## **Gemeinde Jagel**

**Aufstellung des vorhabenbezogenen Bebauungsplanes Nr. 6 „Solarpark Selker-Weg“**  
- Frühzeitige Beteiligung der Behörden und sonstiger Träger öffentlicher Belange (§ 4 Abs. 1 BauGB)

hier: Stellungnahme der unteren Forstbehörde

Abbildung 1: Luftbildausschnitt mit abstandsrelevanten Waldflächen (hellgrün)

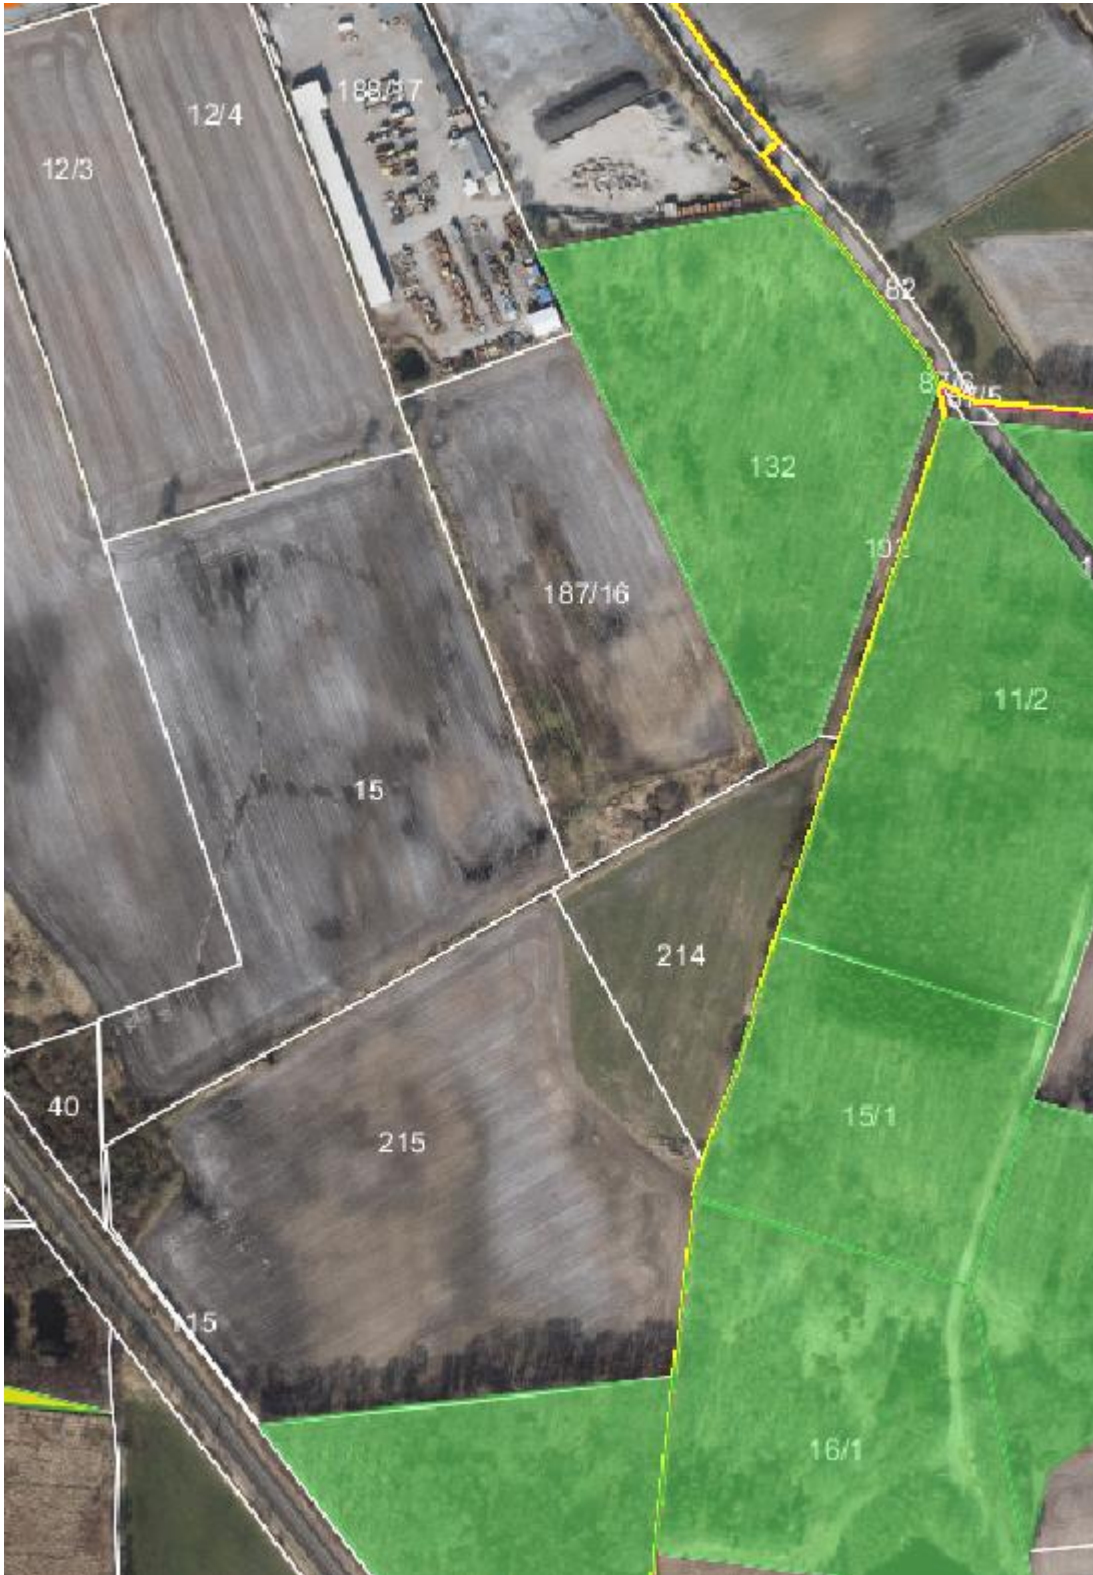
der Geltungsbereich des vorhabenbezogenen Bebauungsplanes Nr. 6 der Gemeinde Jagel grenzt im Osten, Südosten und Süden an Flächen an die Wald im Sinne des § 2 des Landeswaldgesetzes sind. Die Lage der Waldflächen ist in dem beigefügten Luftbildausschnitt gekennzeichnet.

Forstbehördliche Belange sind durch die Planung insoweit betroffen, als dass gemäß § 24 Abs. 1 LWaldG es zur Verhütung von Waldbränden, zur Sicherung der Waldbewirtschaftung und der Walderhaltung, wegen der besonderen Bedeutung von Waldrändern für den Naturschutz sowie zur Sicherung von baulichen Anlagen vor Gefahren durch Windwurf oder Waldbrand verboten ist, Vorhaben im Sinne des § 29 des Baugesetzbuches in einem Abstand von weniger als 30 m vom Wald (Waldabstand) durchzuführen.

Der Waldabstand ist nachrichtlich in die Bebauungspläne oder Satzungen nach § 34 Abs. 4 Satz 1 Nr. 2 und 3 des Baugesetzbuches aufzunehmen (§ 24 Abs. 2 LWaldG).

Dies bitte ich nachzuholen, die Baugrenzen sind entsprechend zurückzunehmen.
